华直当阳市 4×20MWp 地面分布式农光互补光伏 电站项目 5 区 9 区初验问题汇总

(一) 如下所示，为 5# 光伏区不符合图纸，规范要求，进行消缺：

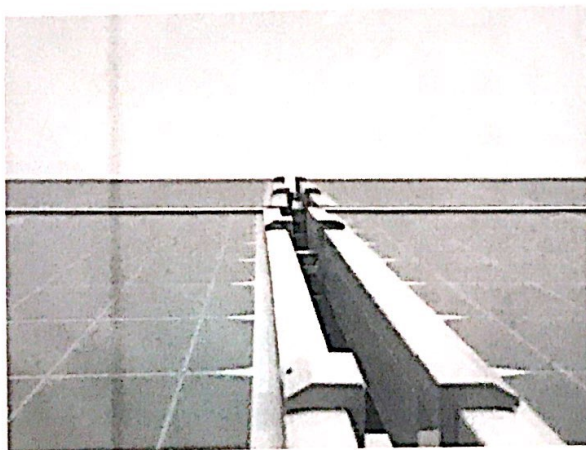
1、组件角度不合格。，角度应为 20 度，部分组件均有此类现象。

2、组件下边与下梁距离应为 400mm，实测为 470mm。

3、组件上下没对齐。不符合规范要求应调整误差。

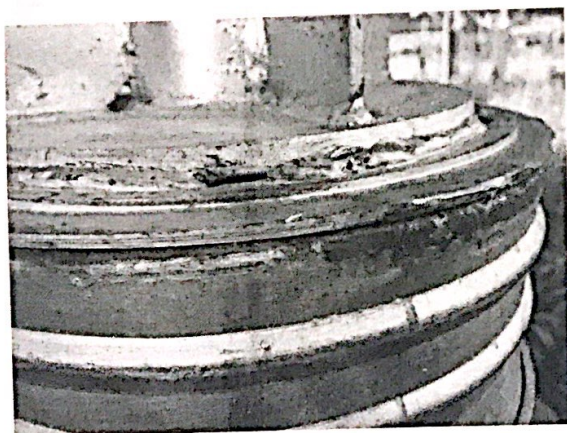
4、汇流箱抱箍不合格。没有按照图纸要求施工。

5、橡胶封闭环没有安装到位。

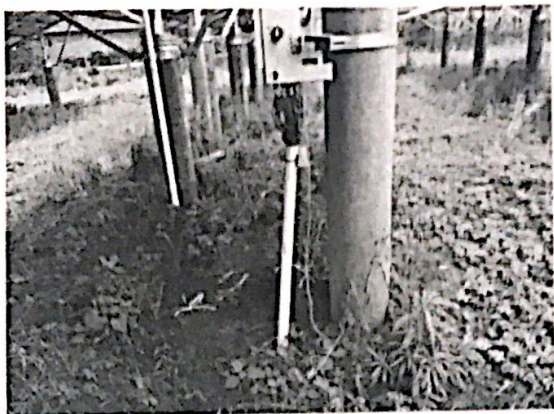
6、桩头除锈、防腐、防锈不合格。

7、 PVC 管有倾斜，应该是垂直整齐。

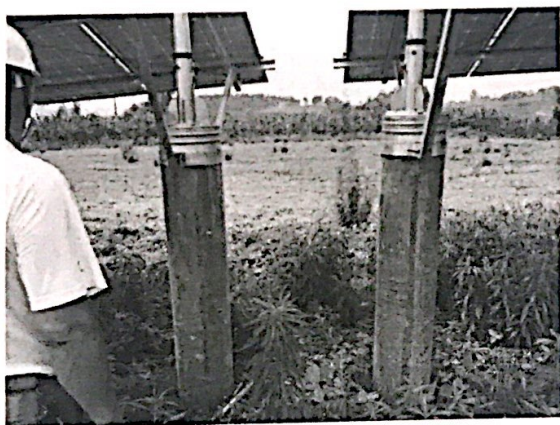
8、 组与组之间接地没做。

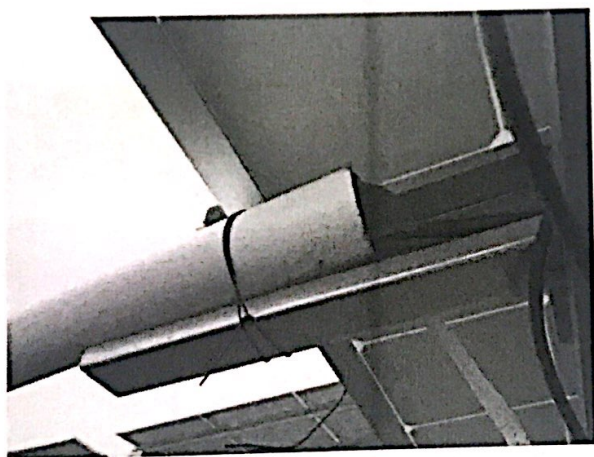
9、抱箍安装不符合规范要求。

10、 电缆施工完成后，回填不及时，桥架安装不及时。

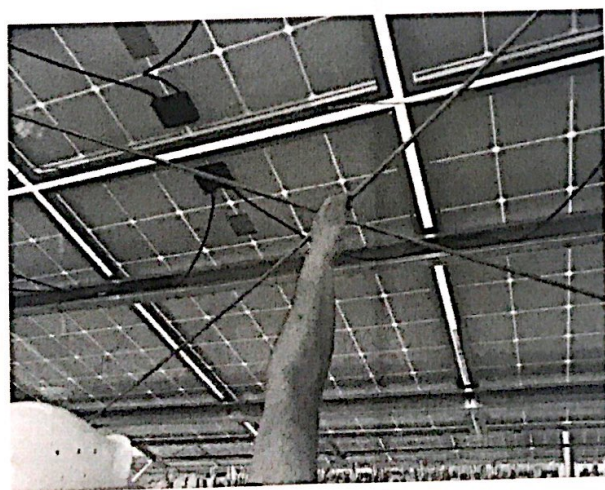
11、防火泥封堵不到位。

12、背拉杆紧固不到位。

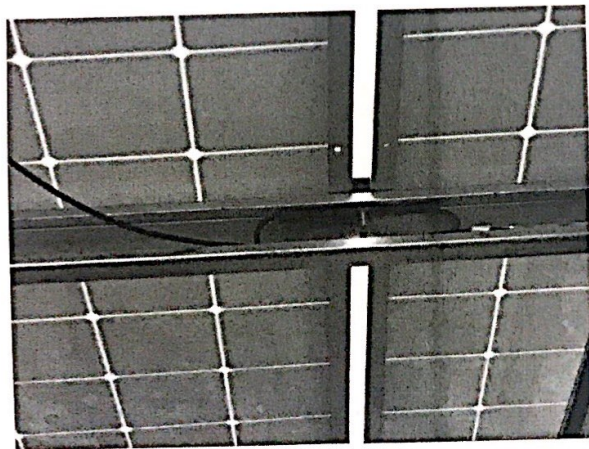
13、桩头焊接不合格，应该是满焊。

14、所有箱逆变平台，电缆接头施工完成后，杂物清理不及时。

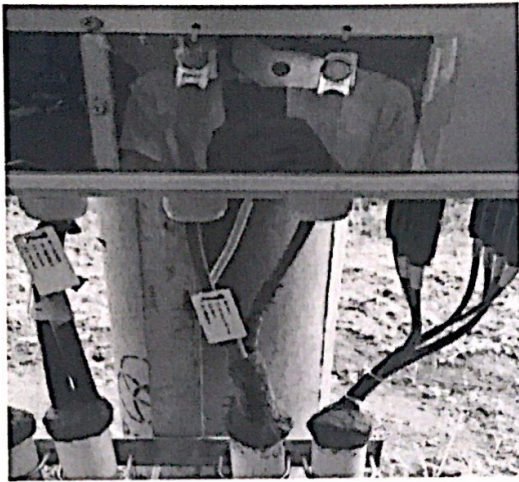
15、MC4 接头绑扎位置距离组件缝隙太近，容易进水，此类现象较多。

16、汇流箱直流输出电缆余量不足。

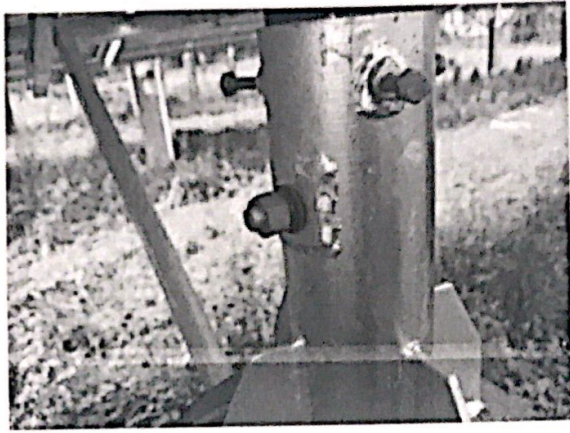
17、5#箱逆变电缆封堵未做，电缆牌未做。

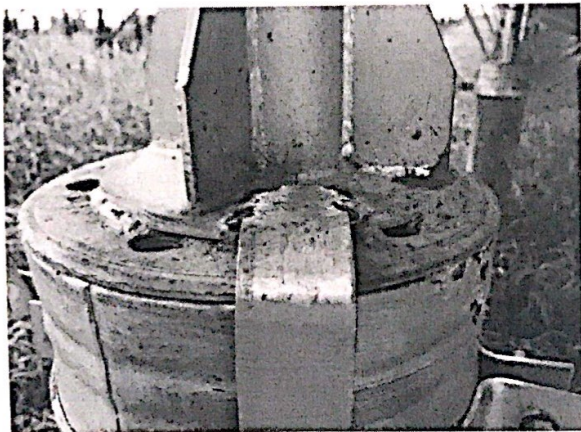
1、防腐、防锈施工不合格。

2、组件角度不合格，角度应为 20 度，部分组件均有此类现象。

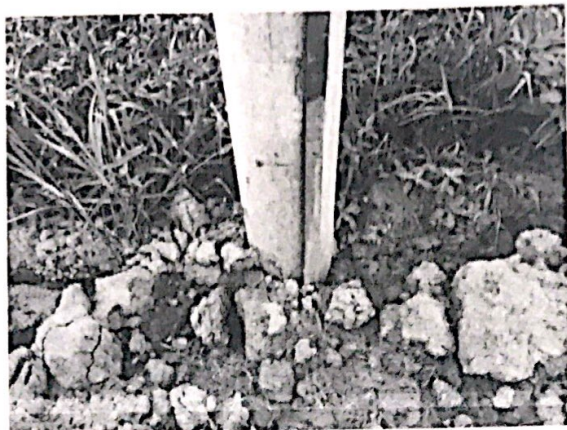
3、桩头与接地焊接处焊渣没清理，防腐、防锈不合格。

4、接地标识漆粉刷不到位。

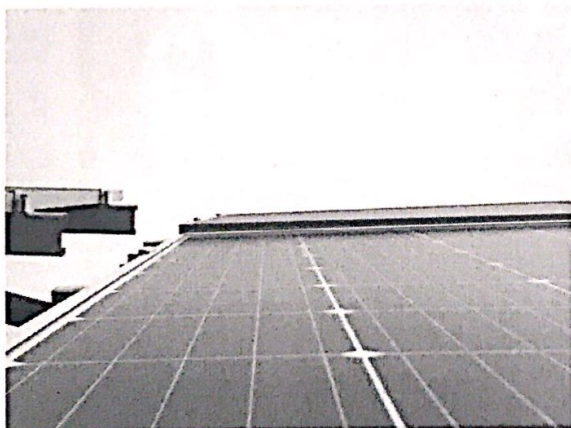
5、组件上下高低不平。

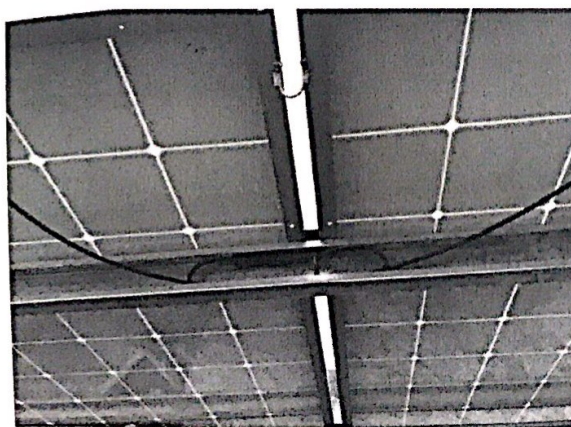
6、MC4 接头绑扎位置距离组件缝隙太近，容易进水，此类现象较多。

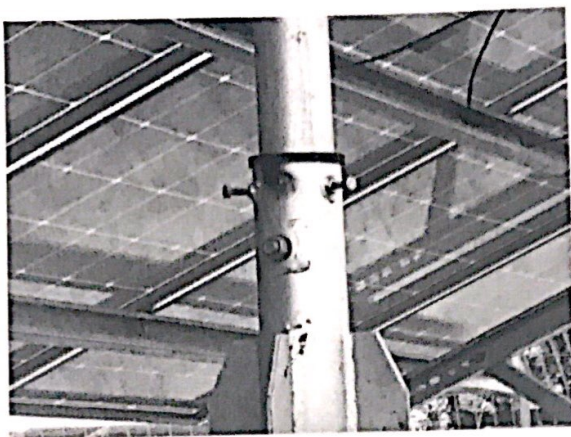
7、立柱被焊接烧伤，未及时做防腐、防锈处理。

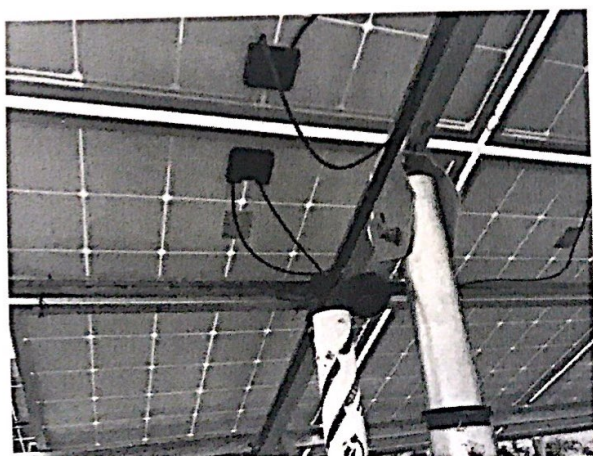
8、桩头防腐、防锈不符合要求。

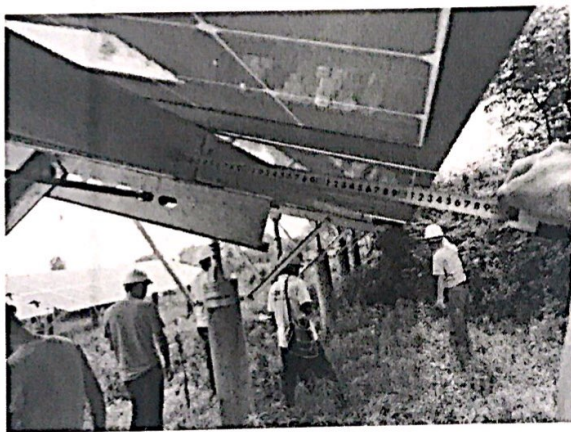
9、防火泥封堵未做，此类现象较多。

10、场区树木杂草清理不及时。

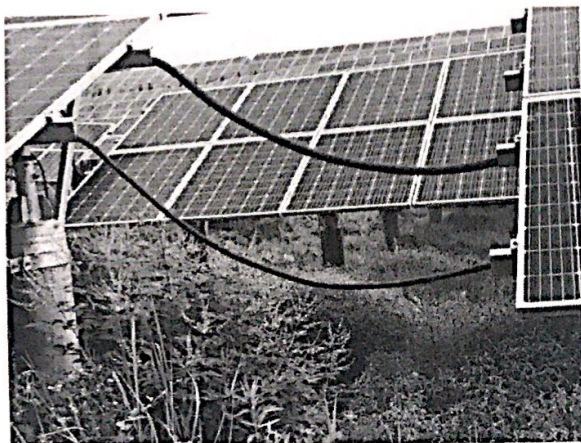
11、组件下边与下梁距离应为 400mm，实测为 330mm。

12、组与组之间连接套管没有按照图纸要求施工，应使用 PVC 管。

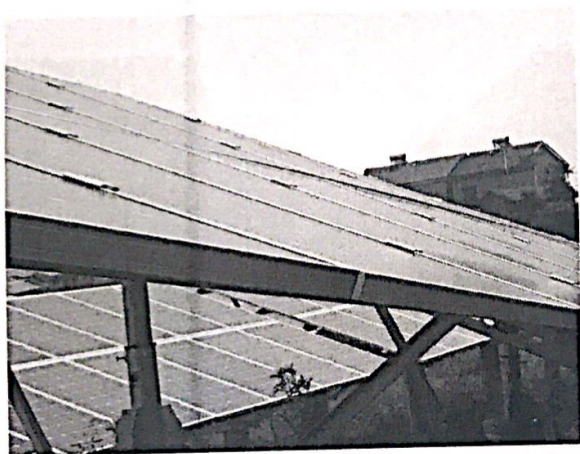
13、PVC 管塑料膜没清理。

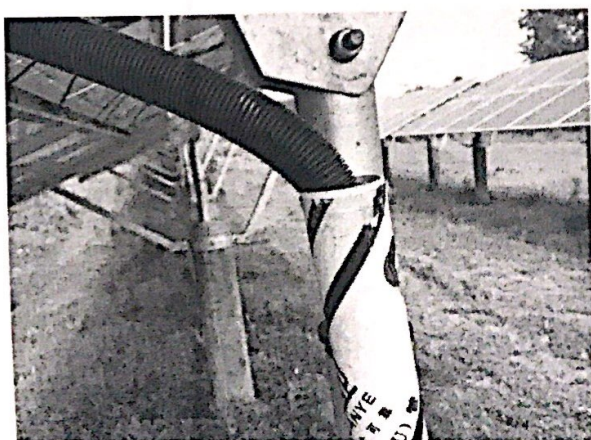
14、组件起伏不平，不符合规范要求。

15、防火封堵未做。

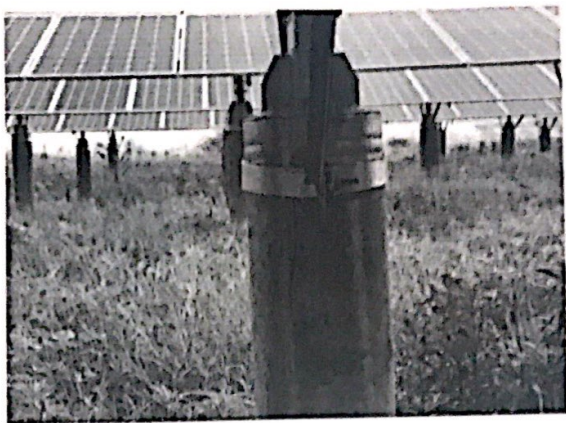
16、抱箍安装不合格，此类现象较多。

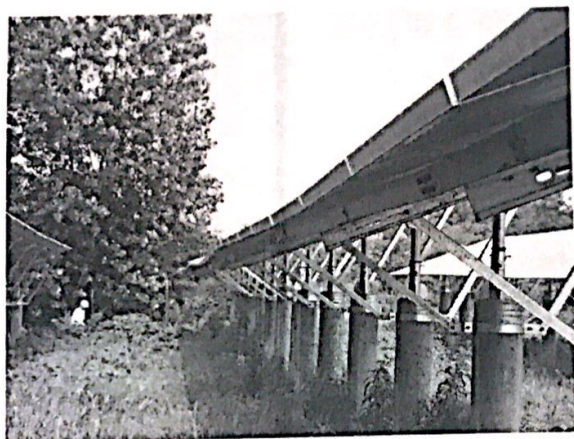
17、组件起伏不平，不符合规范要求。

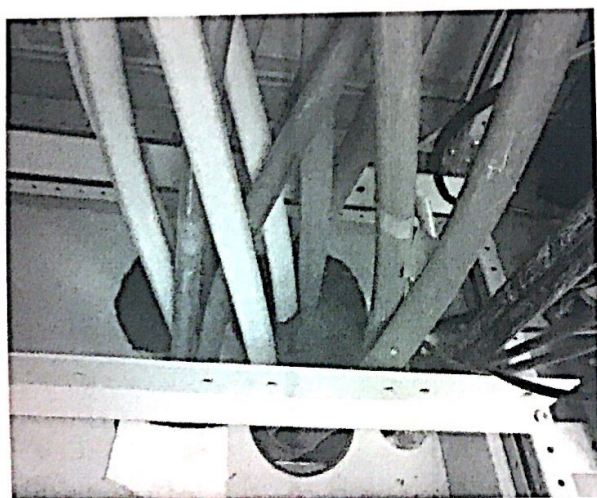
18、9#箱逆变防火泥封堵不合格，电缆牌未做，电缆线乱，未分线色不符合要求。
